Mission régionale d'autorité environnementale  
**Grand Est**

**Avis délibéré sur le projet d'extension de la chaufferie de Hautepierre  
à Strasbourg (67)  
porté par la société EVOS**

n°MRAe 2023APGE113

**Figure 1 : Cartographie du réseau de chaleur existant et à venir**

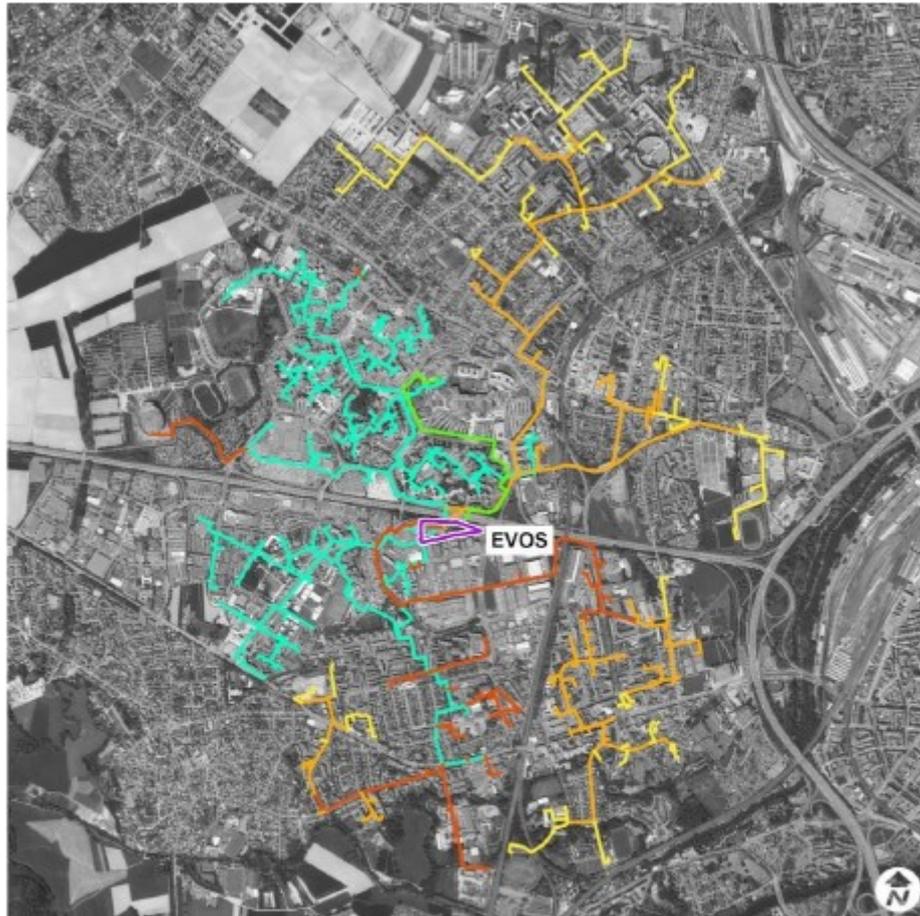
L'Ae considère pour sa part que l'extension du réseau de chaleur et l'extension de la chaufferie de HautePierre sont deux opérations constitutives d'un seul et même projet global, selon la définition du code de l'environnement, porté par la société EVOS.

L'Ae constate que l'étude d'impact présentée pour les seules modifications de la chaufferie traite principalement du volet création d'une chaufferie biomasse ; elle considère ainsi que le périmètre

du projet n'a pas été correctement défini puisque que l'étude d'impact n'analyse pas les principaux enjeux et impacts environnementaux liés à l'extension du réseau de chaleur qui lui est fonctionnellement lié.

**L'Ae recommande au pétitionnaire d'intégrer dans son étude d'impact l'analyse des enjeux et impacts environnementaux liés à l'extension du réseau de chaleur et d'apporter notamment une attention particulière à la définition des mesures de réduction d'impacts concernant le cadre de vie et la santé en particulier des riverains durant la phase de travaux.**
